### JUZGADO VEINTIDÓS CIVIL DEL CIRCUITO

**REF: PROCESO EJECUTIVO No. 11001310302220170055600  
DEMANDANTE: ICM INGENIEROS SAS  
DEMANDADO: CONSTRUCCIONES E INVERSIONES BETA SAS - SERGIO  
TORRES Y PROMOTORA EL CAMPIN**

**CONCEPTO TÉCNICO DE PAVIMENTOS CONTRATO AVENIDA LA SIRENA CALLE 153 DESDE LA  
CARRERA 7ª HASTA LA CARRERA 9ª.**

**ASUNTO:** Remisión comunicado CLS-1654-2014-1152 de interventoría; Rechazo Mezcla Asfáltica costado norte

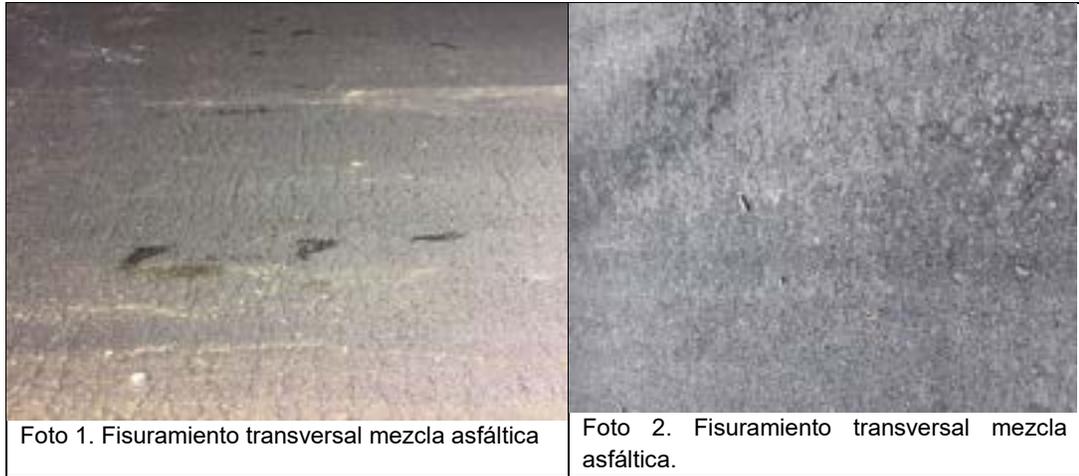
Cabe anotar que la sección 510-11 para mezclas asfálticas, establece: *“Los agregados pétreos empleados para la ejecución de la mezcla asfáltica en caliente deberán poseer una naturaleza tal, que al aplicársele una capa de material asfáltico a utilizar en el trabajo, ésta no se desprenda por la acción combinada del agua y del tránsito”* y *“El Constructor es el responsable de los materiales que suministre para la ejecución de las mezclas asfálticas en caliente, y deberá realizar todos los ensayos físicos, químicos, mecánicos, y petrológicos que sean necesarios para asegurar la calidad e inalterabilidad de los agregados que pretende utilizar, independiente y complementariamente de todos los que de manera taxativa se exigen en esta Sección.”*

- Parcheos en vía nueva: No es procedente recibir un proyecto de construcciones con parcheos, ya que desde el punto de vista de estabilidad de obra, a un parqueo sólo se le exige una póliza de estabilidad de dos (2) años; cabe anotar que este pavimento fue concebido como obra nueva, objeto de un estudio y un diseño con periodo de vida útil de diez (10 años), donde en todas las capas que conforman la estructura de pavimento, incluida la subrasante ya que tuvo mejoramiento, fueron instalados materiales nuevos o convencionales, por lo que aceptar un parqueo en obra nueva no es viable, por otra parte un parqueo es una acción de movilidad no es una actividad de intervención definitiva, y su temporalidad finaliza cuando se define el tipo de intervención a realizar.

**Recomendaciones técnicas:** Considerando que la durabilidad que puede ofrecer una actividad de parcheo es baja, se recomienda fresar en el mismo espesor de rodadura asfáltica instalado e instalar en estos tramos de vía mezcla asfáltica densa en caliente MD-12, en ancho de intervención total, ya que este fue el material propuesto en el diseño de pavimento.

**Figura 2. Sección transversal de la Avenida la Sirena entre Carrera 9 y Carrera 7.**

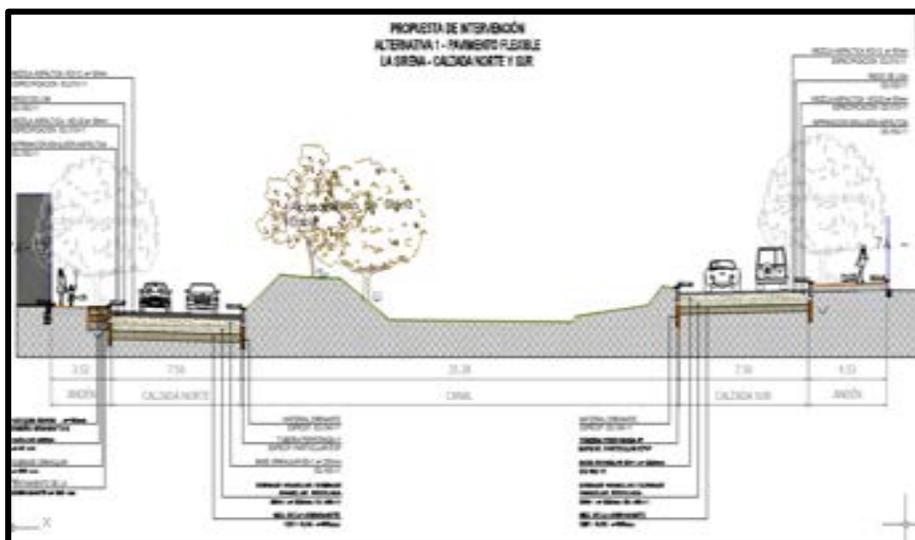
En el informe de pavimentos PAV-097-15: “Se recomienda la alternativa -1 por facilidad constructiva y económica, compuesta por una mezcla asfáltica densa tipo MD-12 y MD-20, seguida de una base granular, subbase granular la cual podrá ser agregados vírgenes en un 50% y el restante materiales reciclados de construcción y/o RAP que cumplan especificación IDU 2011 o especificación particular 452-P. La estructura estará cimentada sobre una capa de mejoramiento con material tipo tolerable (podrá ser con rajón y sello en RAP (espesor mín.=10 cm), y/o material de reciclado proveniente de la trituración de concreto hidráulico con sello en RAP con espesor mín.=10 cm).” (Subraya fuera de texto). A continuación, se presenta la estructura propuesta para la calzada sur.
